株式会社コガネイ

エレウェーブシリーズ コントローラ EWHC/EWHCP
逆接防止回路追加及びLED変更のお知らせ

【変更内容詳細】

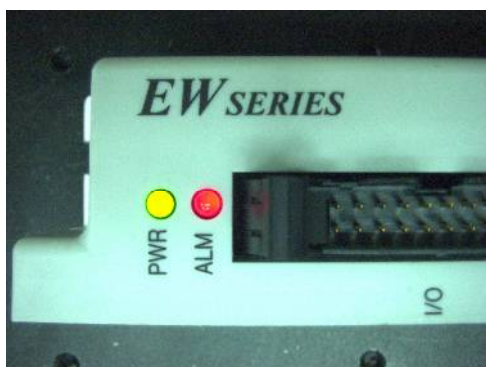
- ・24V 電源入力部及び I/O 電源入力部の逆接防止回路を追加
(コントローラ内基盤変更)
 - ・LED の変更
- ※電気特性の変更はありません。

- ・逆接によるヒューズ切れ防止
- ・現行 LED 生産中止のため

※LED色はPWR：緑、ALM：赤で変更はありません。

※明るさに若干の違いがあります。(LED形式による差)

※変更後は、LEDの頭がケースから約1.5mm出ます。

斜め方向から見た場合の点灯・消灯を確認し易くなりました。
